Product Advisory (PA)

Subject: MCU 製品のトレイ梱包追加のご案内(フルトレイ梱包の追加)

SAG-B-24-0001(J)

PC-MCU-A026A/J

フルトレイの内装ラベルの例

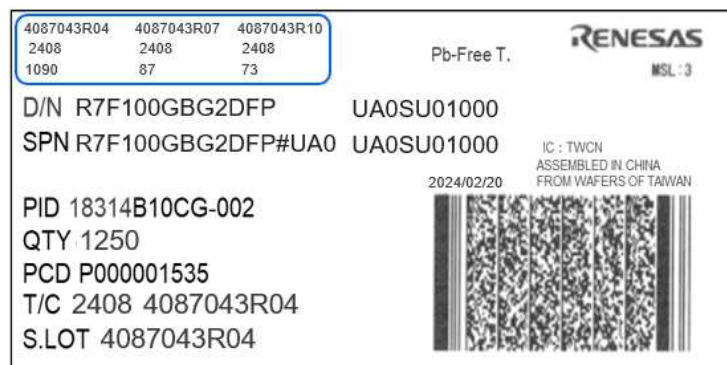
#	変更項目	現状 (端数)	変更後 (フルトレイの追加)
1	包装形態	端数収納 (未収納部がトレイ内に有り、内装箱にもトレイが規定枚数に満たない収納)	フルトレイ梱包のトレイはすべて製品で満たされるが、カートン内には空きスペースが出る場合があります。
2	内装ラベル	1ロットで梱包するため内装ラベルの左上にロット表記がありません。	ロット統合の情報がラベルの左上領域に印字されるケースとされないケースがあります。印字されないケースでも弊社で統合ロット情報を確認できます。
3	組立ロットの統合	1つの内装箱に1つの製造ロット	1つの内装箱に最大3つの製造ロットを統合する可能性あり
4	弊社受注型名	受注型名を変更します (詳細は Appendix A をご参照ください)	
5	発注数量	1 個単位	フルトレイ数量単位の倍数

ラベルの左上領域に印字されるケース

ラベルの左上領域に印字されないケース
